## Anmerkungen zum Rahmenplan „Umfeld Westbahnhof“

### 1. Gefahrenpunkt Zeiss-Zufahrt von Otto-Schott-Straße

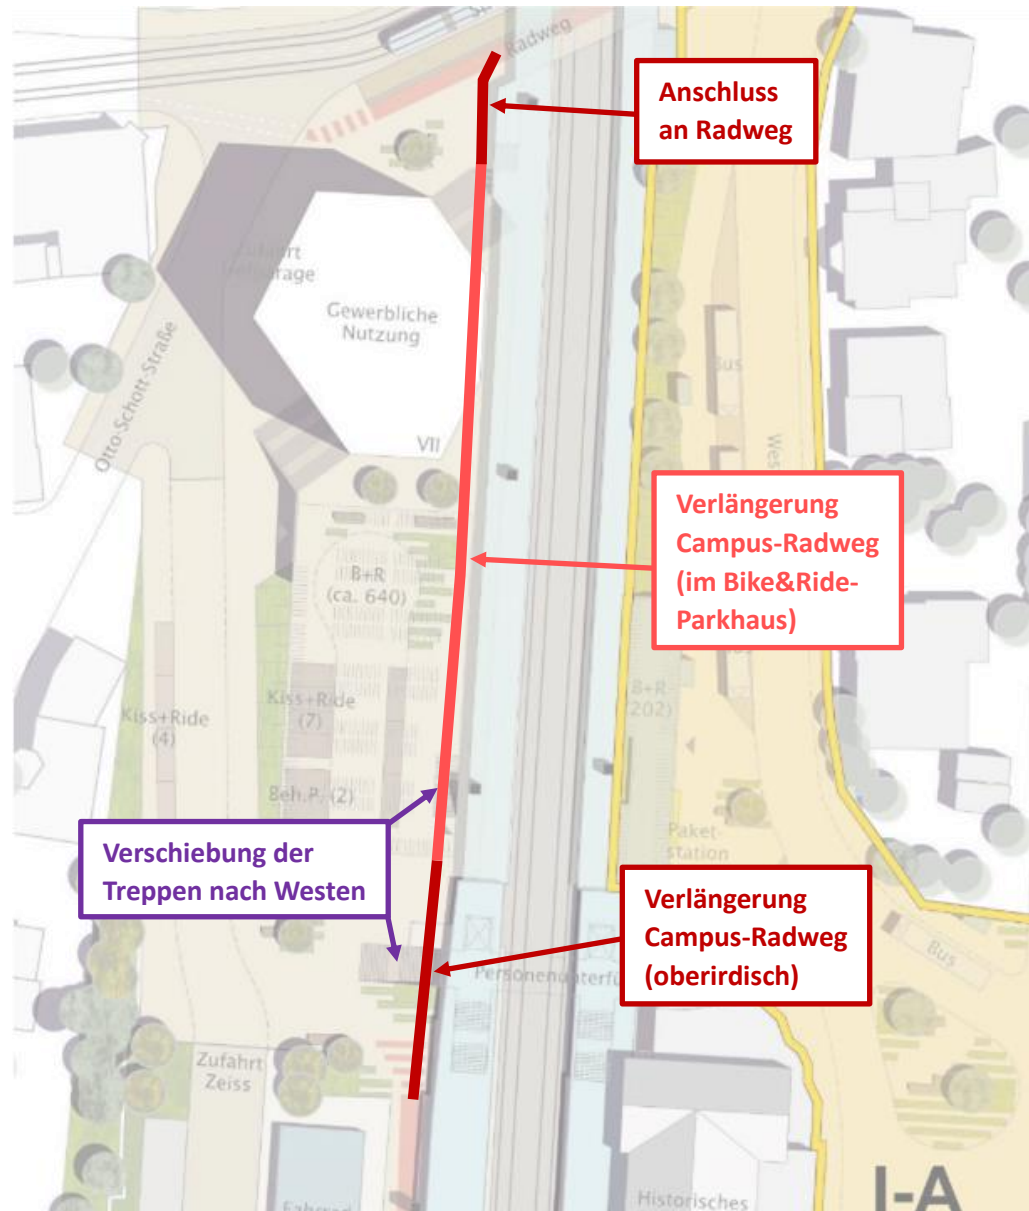
Eine erste große Gefahrenstelle sehen wir westlich des Bahnhofs in dem Bereich, wo sich die Zufahrt zu einigen Bahnhofs-Stellplätzen von der Otto-Schott-Straße aus befindet (siehe blau umrandete Fläche in der Karte). Entsprechend der Planungen würden hier große Verkehrsströme von MIV (gelb), Fuß- (lila) und Radverkehr (rot)

zusammentreffen. Die Zufahrt zu den Zeiss-Parkplätzen soll über diese Fläche des westlichen Bahnhofvorplatzes erfolgen. Aufgrund der beengten Verhältnisse muss gerade im Berufsverkehr davon ausgegangen werden, dass es zu Staus zwischen der Kreuzung mit dem Magdelstieg und diesem Bereich kommen wird. Dazu kommt der Radverkehr, welcher auf dem Campus-Radweg Richtung Zentrum fahren will und keine andere Möglichkeit hat, als dieselbe Zufahrt bis zur Kreuzung zu nehmen. Noch dazu kommen Fußgänger\*innen, die aus dem Magdelstieg-Viertel zu den Zügen wollen (oder umgekehrt) und ebenfalls diese Zufahrt nutzen müssen. Ein Chaos mit gefährlichen Begegnungen scheint vorprogrammiert.

Die Zeiss-Zufahrt könnte zwischen Otto-Schott-Straße und dem eigentlichen Zeiss-Parkplatz tiefergelegt werden (im Sinne eines kleinen Tunnels). Damit wäre eine Verkehrsart aus der Gefahrenstelle verbannt und Fuß- und Radverkehr könnten sich in den Platz reinteilen (gewissermaßen auf dem Tunnel). Der westliche Vorplatz würde durch geringere Lärm- und Abgasemissionen aufgewertet werden. Außerdem könnte eine direkte Verbindung zwischen der großen Treppe nördlich des Zeiss-Neubaus und dem Bahnhof geschaffen werden, ohne dass der Straßenverkehr diesen Weg kreuzt. Allerdings würde diese Variante auch bedingen, dass die angedachten MIV-Stellplätze westlich des Bahnhofs nicht angebunden würden. Für diese müssten, sofern nicht einige verzichtbar sein sollten, neue Flächen gefunden werden. Zudem ist zu bedenken, dass an der Otto-Schott-Straße die Verkehrsarten gewissermaßen in zwei Etagen ankommen. Der Straßenverkehr muss auf dem Niveau der Schott-Straße anschließen. Der Rad- und Fußverkehr würden demnach erhöht zur Straße geführt werden und brauchen Möglichkeiten, auf das Straßenniveau zu gelangen (insbesondere braucht der Fußverkehr auch eine barrierefreie Option). Auch diese Schwierigkeit ist sicherlich lösbar, aber bei diesem Lösungsvorschlag dringend zu bedenken.

Zusätzlich zum MIV kann auch der Radverkehr aus der Gefahrenstelle genommen werden (siehe nachfolgende Skizze). Dies erfordert jedoch den angedachten Bau eines Bike&Ride-Parkhauses an der Kreuzung von Otto-Schott-Straße und Magdelstieg. Der Campus-Radweg könnte dann unmittelbar nördlich der Personenunterführung, deren neue Treppe etwas nach Westen verschoben werden müsste, in das Parkhaus hinunterführen und durch dieses (bzw. an dessen Rand) zur Eisenbahnbrücke geführt werden. Alternativ könnte der Radweg auch schon südlich der Unterführung auf das unterirdische Niveau des Parkhauses gesenkt werden. In diesem Fall muss er aber anschließend etwas nach Westen verschwenkt werden, um unter bzw. westlich der neuen Treppe zu verlaufen.

#### Anmerkungen

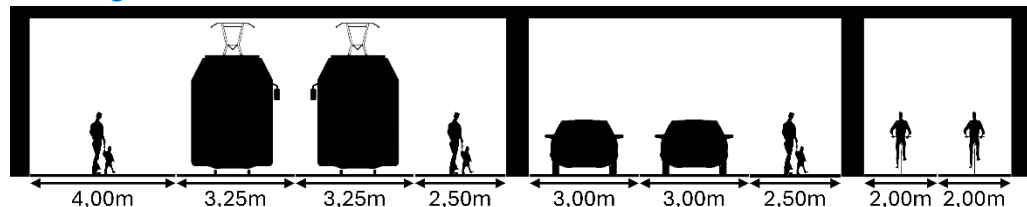
Aus unserer Sicht wäre der Lösungsvorschlag 2 mit dem Abtauchen des Campus-Radweges nördlich der Treppe die absolut favorisierte Variante, denn sie schafft einen komfortablen und sicheren Radweg-Anschluss ans Zentrum. Diese Variante lässt sich aber auch gut mit einem der anderen beiden Lösungsvorschläge kombinieren, um dem Fußverkehr mehr Platz und Sicherheit zu geben und den westlichen Bahnhofsvorplatz aufzuwerten.

### Lösungsvorschlag 2

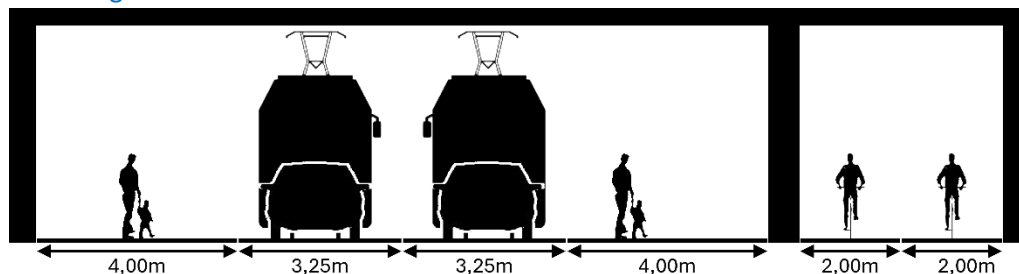
Sollte es nicht dazu kommen, dass eigene ÖPNV-Spuren westlich oder östlich der Eisenbahnbrücke realisiert werden, dann ist im Unterschied zum Lösungsvorschlag 1 eine gemeinsame Führung von MIV und ÖPNV auch im Haltestellenbereich wünschenswert. Der Grund liegt darin, dass die hinter dem Bus/der Straßenbahn verkehrenden Autos nicht überholen sollen, damit der ÖPNV sich nicht weiter hinten wieder in den Stau einreihen muss.

- *Variante 1*

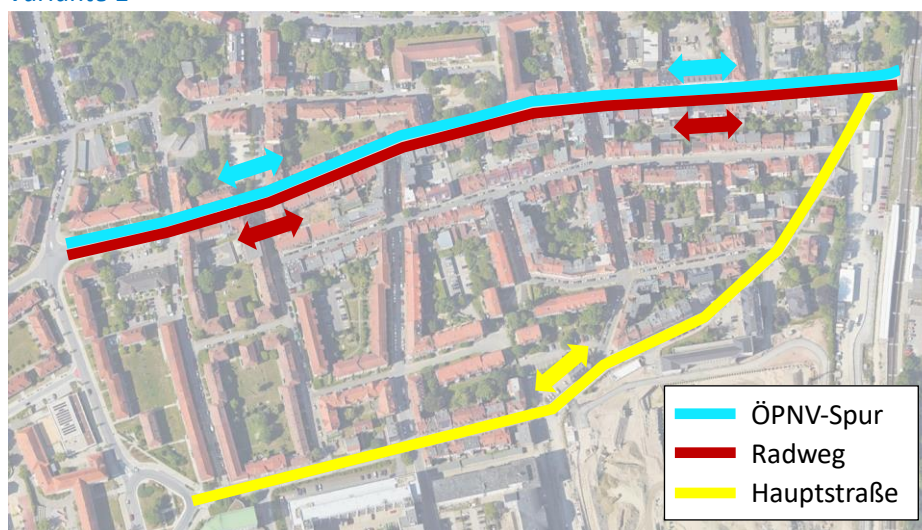
Die „einfachste“ Möglichkeit wäre, sowohl den ÖPNV als auch einen baulich getrennten Radweg durch den Magdelstieg zu führen. Der MIV würde über die Otto-Schott-Straße geleitet und lediglich Anlieger\*innen dürfen die ÖPNV-Spuren im Magdelstieg mitnutzen, um das Staurisiko für Bus und Bahn auf ein Minimum zu senken. Problematisch ist jedoch der Platz. Im unteren Bereich

des Magdelstieges (östlich des Fichteplatzes) ist der Straßenraum (unseres Wissens) etwa 14,50 Meter breit. Damit wäre ein 3,00 Meter breiter Radweg südlich neben einer 6,50 Meter breiten ÖPNV-Trasse möglich, sodass ein jeweils 2,50 Meter breiter Fußweg an beiden Straßenrändern möglich wäre. Einzige Ausnahme stellen die beiden in den Fußweg ragenden Eingänge zum Gebäude zwischen den Hausnummern 22 und 30 dar. Diese verringern die Straßenraumbreite um etwa 3,00 Meter und müssten zu einem allgemeinen Fußweg umgestaltet werden.

Das größere Problem dieser Möglichkeit stellt der obere Magdelstieg (zwischen Fichteplatz und Tatzendpromenade) dar. Hier beträgt der zur Verfügung stehende Platz nur etwa 12,50 Meter. Abzüglich des Radweges und der ÖPNV-Trasse blieben nur noch 3,00 Meter für die beiden Fußwege übrig. Mit jeweils 1,50 Metern Breite wären diese schmäler als die Empfehlung von 2,50 Metern. Prinzipiell denkbar wäre auch, die 3,00 Meter ungleichmäßig zu verteilen (bspw. 2,00 Meter auf der einen und 1,00 Meter auf der anderen Seite), damit Kinderwägen oder Rollstühle zumindest auf einer Seite bequem verkehren können. Theoretisch wäre es auch möglich, auf einer Seite nur vor den Hauseingängen einen Fußweg-Bereich zu schaffen, damit die Bewohner\*innen sicher stehen können, um die Straße zum Gehweg zu überqueren. Ob diese Optionen allerdings sinnvoll sind, ist fragwürdig.

- **Variante 2**

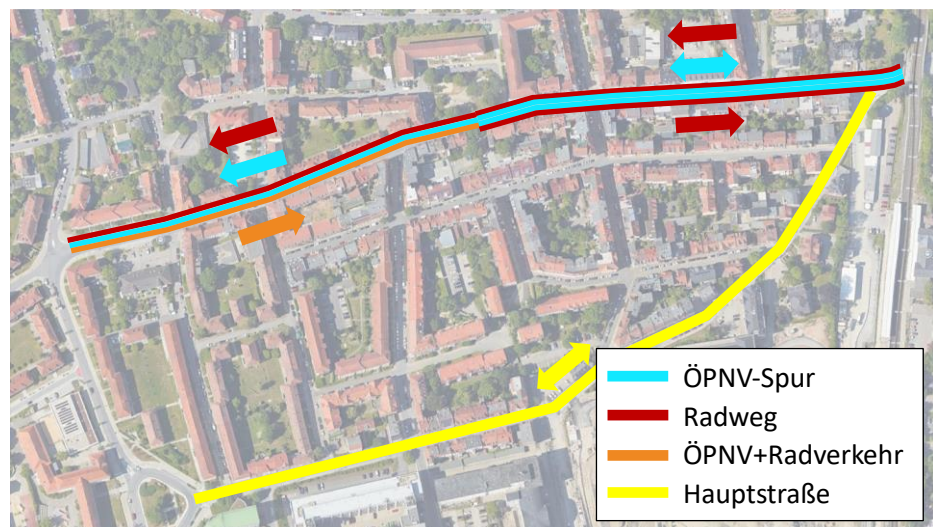
Denkbar wäre, als Änderung zur eben beschriebenen Variante, dass im oberen Magdelstieg nur für den langsam bergauf fahrenden Radverkehr eine baulich getrennte, 1,50 bis 2,00 Meter breite Spur eingerichtet wird, während der bergab fahrende Radverkehr die ÖPNV-Spur nutzt. Dieser ist in der Regel deutlich schneller als bergauf und erreicht ähnliche Geschwindigkeiten wie der ÖPNV. Dennoch wären Behinderungen des ÖPNVs möglich und auch die Gefahr für den Radverkehr (besonders aufgrund der Sturzgefahr in den Straßenbahngleisen) würde diese Idee nicht verhindern. Zudem müsste der Radweg Richtung Westen auf die nördliche Straßenseite verlegt werden. Das bedeutet, dass entweder im unteren Magdelstieg dieser die ÖPNV-Spuren kreuzen muss oder dass er auch an der Eisenbahnbrücke ganz im Norden anschließt. Dann wären die in den Lösungsvorschlägen skizzierten

Gestaltungen, bei denen der Radverkehr auf der südlichen Seite verläuft, nicht mehr möglich und es droht auf der nördlichen Seite ein Konflikt zwischen Radverkehr und den wartenden Fahrgäst\*innen.

- *Variante 3*

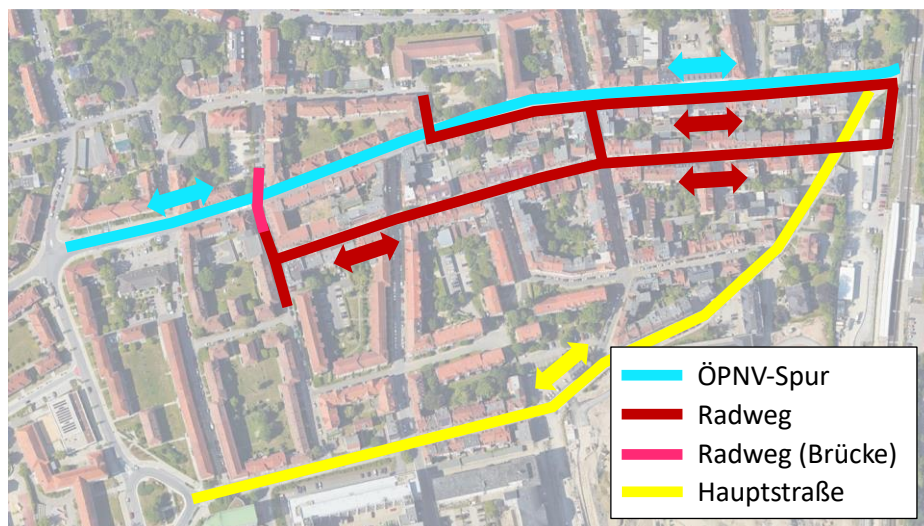
Eine andere Möglichkeit wäre, den Radverkehr (zumindest westlich des Fichteplatzes) nicht über den Magdelstieg, sondern über die Mittelstraße zu führen – entweder mit einem baulich getrennten, mindestens 3,00 Meter breiten Radweg (der verbliebene Platz reicht für eine Einbahnstraße für die Anlieger\*innen) oder durch die Umwandlung in eine Fahrradstraße (ohne Parkplätze, aber mit Freigabe für Anlieger\*innen). Vorteilhaft wäre dafür ein Radweg in der Kronfeldstraße zwischen Magdelstieg und Mittelstraße, um einen bequemen und sicheren Wechsel zu ermöglichen, sowie eine Querung des Magdelstieges entlang der Okenstraße, um anschließend wieder auf die nördliche Seite des Magdelstieges gelangen zu können. In der Okenstraße wäre hierbei sogar eine Fahrradbrücke als kreuzungsfreie Querung denkbar, da das Höhenniveau der Okenstraße südlich des Magdelstieges ohnehin mehrere Meter über jenem des Magdelstieges liegt.

- *Variante 4*

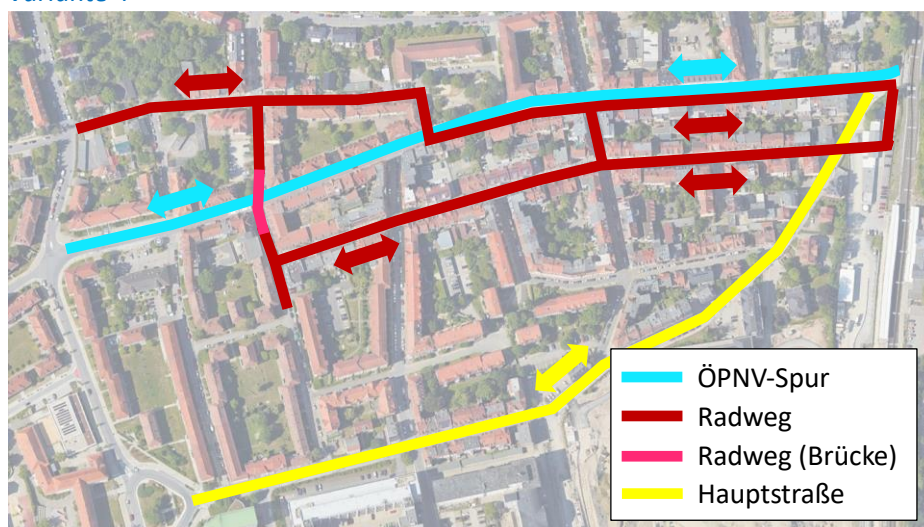
Ergänzt werden könnte der Radweg in der Mittelstraße durch einen weiteren durch die Straße „Am Birnstiel“ zwischen Fichteplatz und Tatzendpromenade. Damit hätte der Radverkehr bessere Auswahlmöglichkeiten, um auf möglichst direktem Weg zum Ziel zu gelangen. „Am Birnstiel“ würde für den Anlieger\*innen-Verkehr zur Einbahnstraße, die Parkplätze müssten größtenteils entfallen.

- *Variante 5*

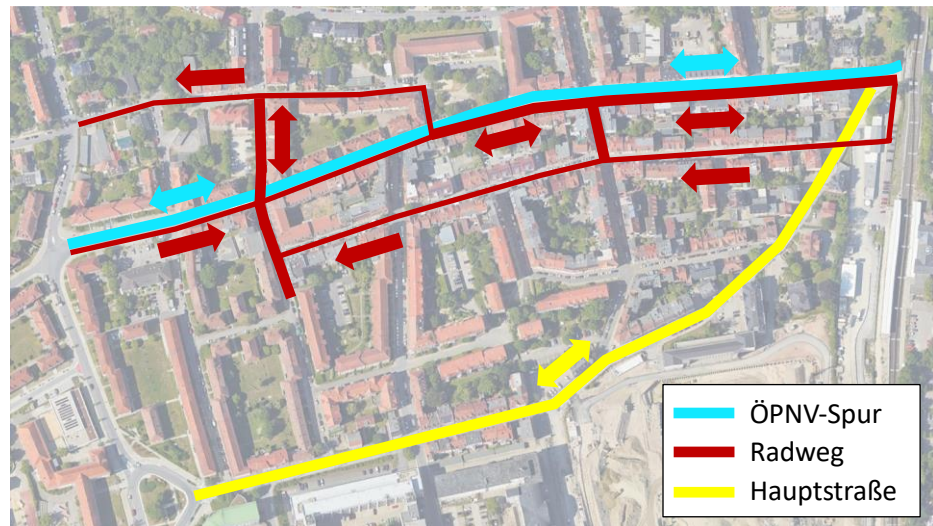
Sollten die beschriebenen Radwege in Magdelstieg, Mittelstraße und Am Birnstiel aus irgendwelchen Gründen nicht umsetzbar sein, so könnte auch evaluiert werden, ob ein Einbahnstraßensystem für den Radverkehr praktikabel wäre: Bergab würde der Radverkehr im Magdelstieg einen baulich getrennten Radweg (1,50 bis 2,00 Meter breit) erhalten; bergauf hingegen über Mittelstraße und Am Birnstiel (jeweils selbe Mindestbreiten von 1,50 Metern) geführt werden – oder genau umgekehrt.

- *Variante 6*

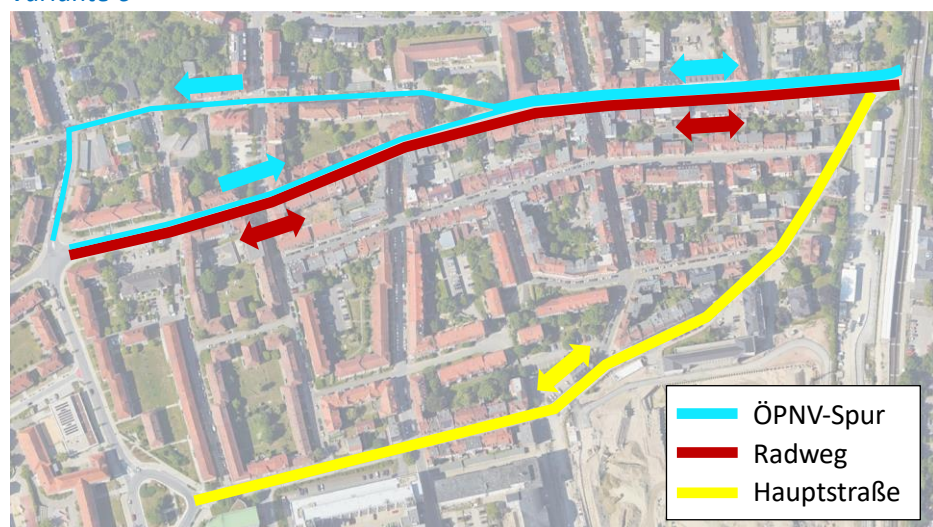
Eine andere Herangehensweise wäre, nicht für den Radverkehr, sondern für den ÖPNV eine Alternativstrecke zu finden. Anbieten würde sich ein Einbahnstraßensystem für den ÖPNV, wobei dieser stadteinwärts weiterhin durch den Magdelstieg verkehrt, in die Gegenrichtung jedoch durch „Am

Birnstiel“ verläuft. Die Haltestelle Gustav-Fischer-Straße könnte damit nur stadteinwärts bedient werden, stadtauswärts bräuchte es eine Alternative auf der Tatzendpromenade oder Am Birnstiel. Ob sich diese Umleitungsstrecke aber für den ÖPNV eignen würde (besonders aufgrund der größeren Steigungen), müsste untersucht werden. Umbaumaßnahmen wären insbesondere auf Höhe der Gustav-Fischer-Straße nötig. Außerdem müsste Am Birnstiel zur Einbahnstraße erklärt werden. Die Parkplätze könnten notfalls erhalten bleiben, aber besser wäre ein Entfall, damit der ÖPNV ungehindert verkehren kann.

- *Variante 7*

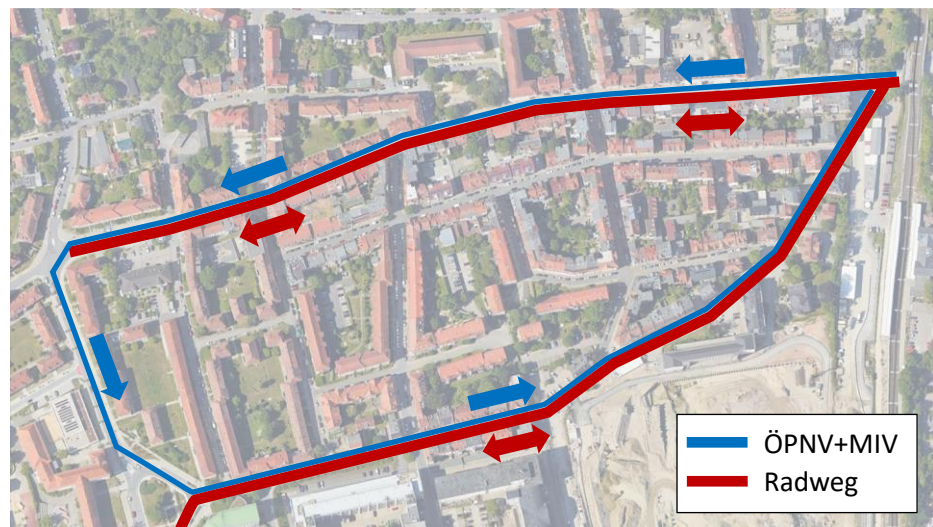
Abschließend sei eine alternative Einbahnstraßenführung genannt, die in den letzten Jahren öfter in Stadtpolitik und Presse diskutiert wurde: Hierbei würden ÖPNV und MIV bergauf den Magdelstieg und bergab die Otto-Schott-Straße nutzen (oder umgekehrt). Auch dies würde die Platzprobleme im Magdelstieg lösen, doch für den ÖPNV wäre das eine Abwertung. Einerseits löst es nicht das Problem, dass der ÖPNV häufig im Stau festhängt (in den bisherigen Vorschlägen wurde stets die Otto-Schott-Straße als Hauptstraße für den MIV genutzt; mit diesem Einbahnstraßensystem wäre das nicht mehr möglich). Außerdem beträgt der Abstand zwischen Magdelstieg und Otto-Schott-Straße über 200 Meter, was dann auch für die (jeweils nur in eine Richtung bedienten) Haltestellen gelten würde. Besonders für die Menschen, die nördlich des Magdelstieges wohnen, wäre das ein deutlich längerer (und mit starken Steigungen versehener) Weg von zuhause zu ihrer nächstgelegenen Haltestelle in der Otto-Schott-Straße. Wenn es also praktikable Alternativen zu dieser Variante geben sollte (vielleicht eine der von uns zuvor diskutierten Möglichkeiten), dann wäre es unseres Erachtens ratsam, die Einbahnstraßenlösung mit der Otto-Schott-Straße zu verwerfen.

### 3. Gefahrenbereich Westbahnhofstraße

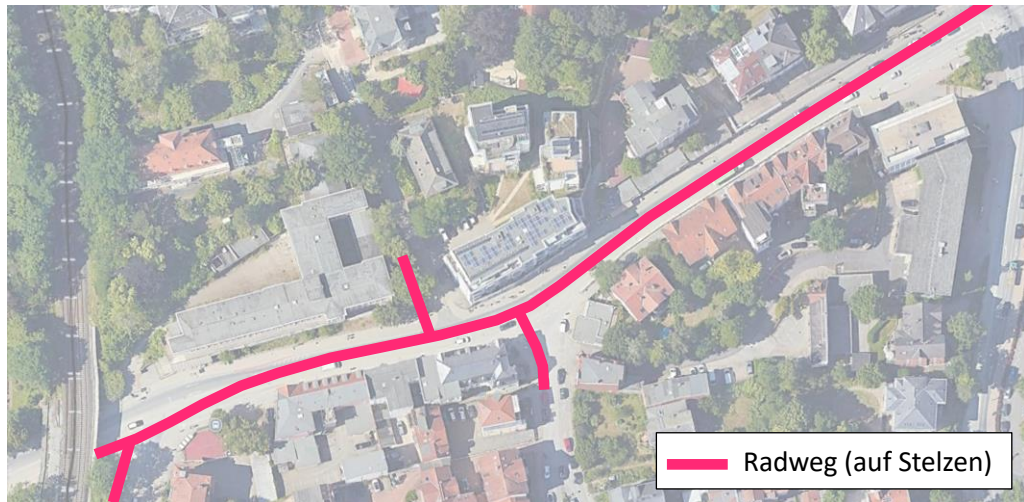
Zurück zur Westbahnhofstraße: Leider wird hier das Problem der zu starken Verkehrskonzentration auf zu engem Raum nicht angegangen. Doch unserer Ansicht nach ist genau dieser Flaschenhals von der Eisenbahnbrücke bis zum Ernst-Haeckel-Platz der Punkt, der über Gelingen oder Misslingen der gesamten Maßnahmen am und um den Westbahnhof entscheiden wird. Der drohende Verkehrsinfarkt, der auch vom Rahmenplan (Seite 29) erkannt wird, ist bereits heute erahnbar und birgt nicht nur Gefahren für den Radverkehr, der zwischen Autos und LKWs auf der Straße fahren muss, sondern ist auch der wesentliche Grund für Verspätungen auf den „Beutenberg-Buslinien“. Die Situation in der Westbahnhofstraße muss unbedingt entschärft werden.

Wie schon bei unseren Anmerkungen in der ersten Beteiligungsphase im Frühjahr 2024 möchten wir auch an dieser Stelle erneut einen Stelzen-Radweg ins Gespräch bringen, da dieser unseres Erachtens eine optimale Möglichkeit darstellt, die Verkehrsströme zu trennen. Die Auffahrt würde im Westen unmittelbar hinter der Eisenbahnbrücke entstehen (da der Radverkehr nicht so hoch wie bspw. der ÖPNV ist, kann die Anrampung bereits unterhalb der Brücke beginnen). Aufgrund der natürlichen Steigung der Westbahnhofstraße dürfte die Steigung der Auffahrt moderat ausfallen. Eine zweite Auffahrt aus Richtung des historischen Bahnhofgebäudes würde optimalerweise zwischen dem östlichen Bahnsteig und dem Fußweg neben den Regionalbus-Haltebuchten auf den Stelzen-Radweg führen. Anschließend würde dieser oberhalb der Straße mindestens bis zum Ernst-Haeckel-Platz führen.

Zwei Zwischen-Auffahrten bräuchte es außerdem. Eine dient der Anbindung der Kochstraße und des neuen Uni-Campus (aufgrund der natürlichen Steigung ist diese niveaugleich möglich). Die zweite bindet die Rathenaustraße an; hier müssten einige Parkplätze entfallen (abhängig davon, wie steil die Auffahrt gestaltet wird). Bestenfalls gäbe es am Ernst-Haeckel-Platz noch eine dritte Auffahrt vom Forstweg aus.

Weiter stadteinwärts verläuft der Radweg bestenfalls auf der gleichen Höhe wie das Hochtrottoir (die Straße müsste hierfür etwas abgesenkt werden). Dadurch ließe sich faktisch die Straße überdeckeln und neben dem Radweg wäre mehr Platz für den Fußverkehr. Insbesondere könnte dieser bei Bedarf zu der kleinen „Rampenstraße“ gegenüber wechseln und erspart sich den Umweg über die Kreuzung, wenn er Richtung

### Lösungsvorschlag 3

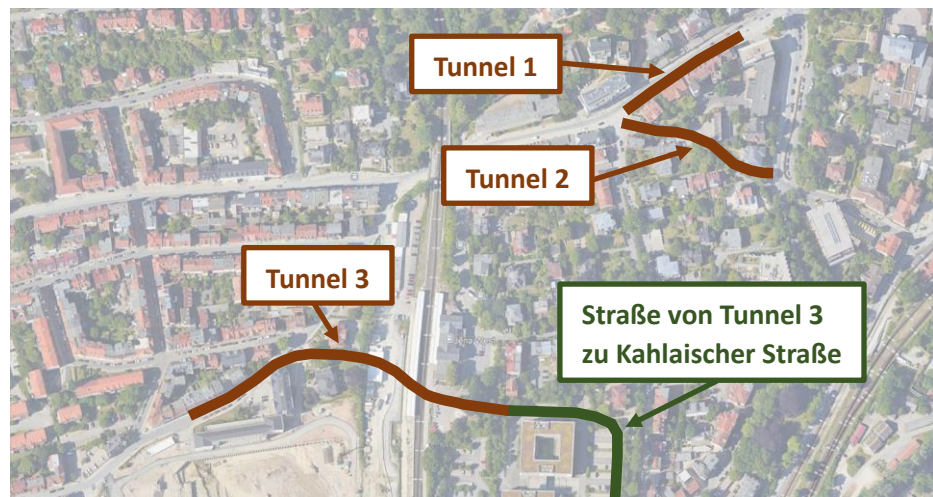
Sollte die vollständige Trennung von ÖPNV und MIV an einer Stelle doch nicht möglich sein, so wäre zumindest eine dreispurige Variante denkbar. Hierbei würde der deutlich stärker von Staus betroffene stadteinwärts führende Verkehr getrennt werden, während der stadtauswärts verkehrende ÖPNV auf der MIV-Spur verläuft. Nachteil ist allerdings, dass dafür der stadteinwärts verkehrende ÖPNV den stadtauswärts fahrenden MIV kreuzen muss. Wenn irgendwie möglich, sollte in jedem Fall die komplette Trennung aus Lösungsvorschlag 2 verfolgt werden.

## 4. Gefahrenbereich Ernst-Haeckel-Platz/Schillerstraße/Engelplatz

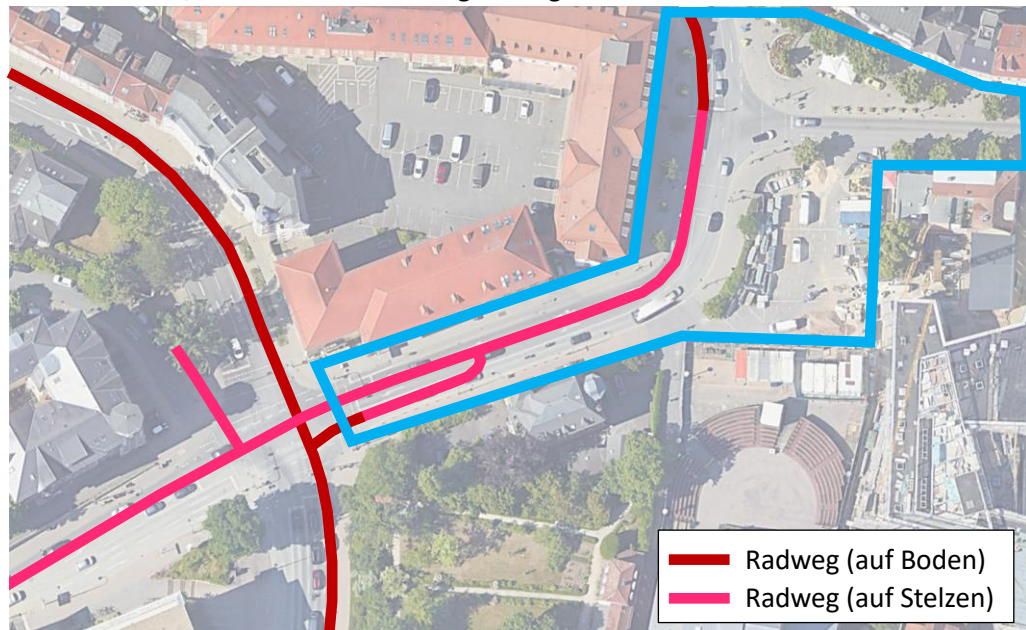
Der Engelplatz ist fast den gesamten Tag über voll mit Autos, worunter die Aufenthaltsqualität des Platzes enorm leidet. Der Straßenverkehr zerschneidet den Engelplatz gefühlt in mehrere separate Teile. Auch wäre eine wünschenswerte ÖPNV-Haltestelle ohne eine Verkehrsberuhigung nur schwer zu realisieren.

Die optimale Lösung besteht unserer Ansicht nach in einer MIV-freien Umgestaltung von Engelplatz und Schillerstraße zwischen Ernst-Haeckel-Platz und Ernst-Abbe-Straße bzw. bis zur Zufahrt zum Grundstück Grietgasse 14 (siehe blau umrandete Fläche in der nachfolgenden Skizze). In diesem Bereich gibt es keinerlei Zufahrten (außer für das Grundstück Schillerstraße 5, für die eine Ausnahmeregelung gefunden werden kann), sodass eine MIV-freie Gestaltung problemlos möglich. Dadurch würde der Engelplatz deutlich aufgewertet werden. Bedacht werden sollte bei der Umgestaltung jedoch die Möglichkeit, dass zukünftig auch eine Straßenbahn nicht nur durch die Schillerstraße zum Teichgraben, sondern vielleicht auch einmal durch die Grietgasse zum Paradiesbahnhof geführt werden könnte, um West- und Paradiesbahnhof direkt miteinander zu verbinden. Beachtet werden muss hierfür der minimale Kurvenradius von 20 Metern, welcher von Bebauungen freigehalten werden sollte.

Außerdem vereinfacht sich durch den Wegfall des MIVs die Situation am Ernst-Haeckel-Platz. Hier würde von Norden und Süden jeweils eine Abbiegespur entfallen, wodurch die östliche Fahrbahn zu einem baulich getrennten Radweg umgestaltet werden kann. Der im vorigen Kapitel beschriebene Stelzen-Radweg überquert diesen zunächst, bevor eine Abfahrt in der Schillerstraße die nördliche der drei Spuren nutzt und so eine Anbindung an den Nord-Süd-Radweg schafft. Zwei weitere Abfahrten führen zum Forstweg und zur Schillerstraße (nördlich des Engelplatzes).
